REPÚBLICA DE COLOMBIA
SUPERINTENDENCIA DE INDUSTRIA Y COMERCIO

Oficio N° 20455 de 19 de noviembre de 2025

Ref. Expediente N° NC2022/0012148

TÍTULO DE LA SOLICITUD: “USO DE NANOFLUIDO PARA LA REMOCIÓN DE PETRÓLEO Y SALES EN MUESTRAS DE ROCAS DE SISTEMAS PETROLEROS”
NUMERO DE SOLICITUD INTERNACIONAL: PCT/BR2021/050034
FECHA DE PRESENTACIÓN INTERNACIONAL: 22 de enero de 2021.
PRIORIDAD: 30/01/2020, BR (BRASIL), BR 10 2020 002064 1

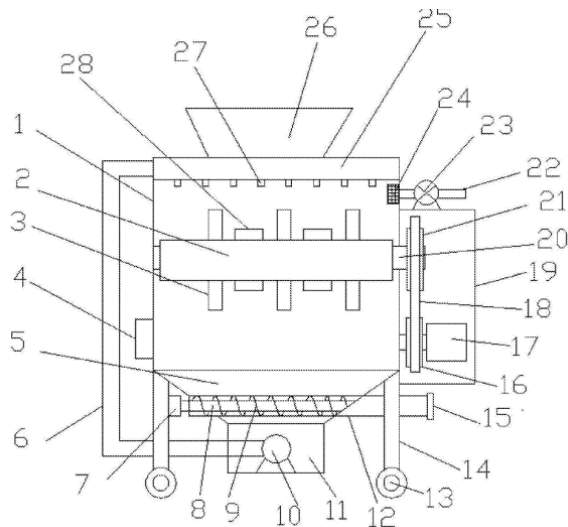
Teniendo en cuenta lo señalado en el artículo 18 de la Decisión 486 de 2000 de la Comisión de la Comunidad Andina, la reivindicación independiente 1 (NC2022/0012148 del 15 de agosto de 2025) refiere a: *“Una UNIDAD EXPERIMENTAL, empleada en un método de remoción de hidrocarburos y sales de muestras de rocas de sistemas petroleros, caracterizada por que (...)”*. A continuación, se presenta la tabla comparativa entre el objeto reivindicado y los documentos encontrados en el estado de la técnica:

D2 es considerado como el estado de la técnica más cercano a la invención definida en la reivindicación 1, ya que divulga un dispositivo de lavado de aceite ultrasónico incluye una carcasa (1). En la parte superior de la carcasa (1) se encuentra una tolva de alimentación (26). En el centro de la carcasa (1) se encuentra un tambor giratorio horizontal (2). Sobre el tambor giratorio horizontal (2) se disponen transductores ultrasónicos (28) de manera uniforme. En la pared lateral izquierda de la carcasa (1) se encuentra un generador ultrasónico (4), conectado eléctricamente a los transductores ultrasónicos (28). Dentro del tambor giratorio horizontal (2) se dispone un hilo calefactor eléctrico (30), dispuesto en espiral (Página 1 y 3) Parr: [0009 y 0023].

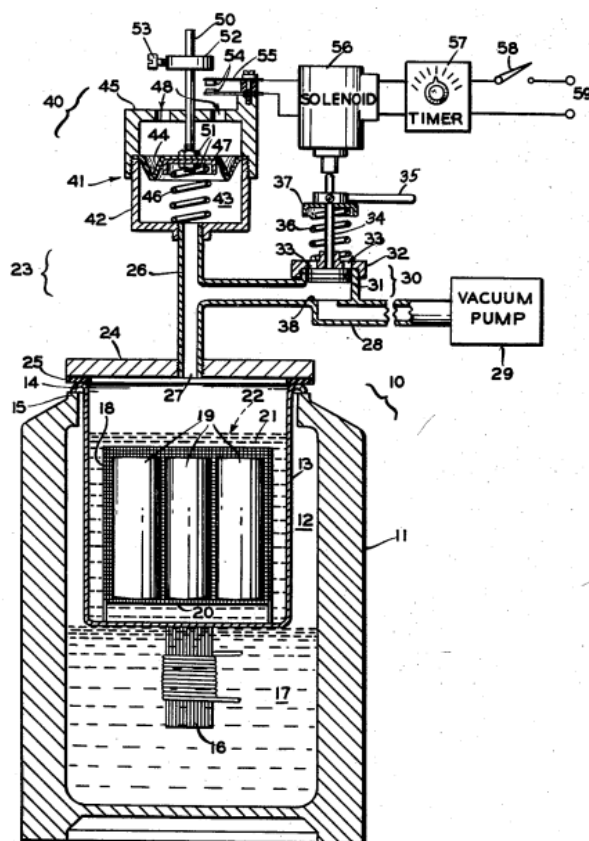
La diferencia entre la invención definida entre la reivindicación 1 y el aparato divulgado en D2, consiste en que la unidad experimental (1) puede tener dos configuraciones externas: de vidrio (2) o de acero inoxidable (3).

No hay evidencia de que el incluir específicamente una unidad experimental (1) con dos configuraciones externas: de vidrio (2) o de acero inoxidable (3) proporcione un aparato con algún efecto técnico diferente al que ya proporcionaba el objeto de D2, puesto que un dispositivo para recuperar petróleo de las muestras de roca (núcleos) mediante irradiación con ultrasonido ya había sido previsto en dicho documento (Reivindicaciones 1 a 7).

Sin embargo, el incluir una unidad experimental (1) con dos configuraciones externas: de vidrio (2) o de acero inoxidable (3), ya está divulgado en D3 que se refiere a un aparato de limpieza ultrasónica (10) que puede ser de lucita o materiales transparentes, en donde un cuerpo que encierra un compartimento (12) en el que un recipiente el recipiente (13) se llena con un líquido de extracción hasta un nivel superior a la parte superior de las muestras de núcleo (roca), se coloca un soporte para muestras de núcleo (18) de malla metálica que puede contener varias muestras de núcleo (19). Un transductor magnetostrictivo (16) está fijado al fondo del recipiente (13) en posición para transmitir ondas ultrasónicas al recipiente y a los líquidos que contiene, y está sumergido en el líquido de recirculación (17) (Columna 4 líneas 4 a 71).
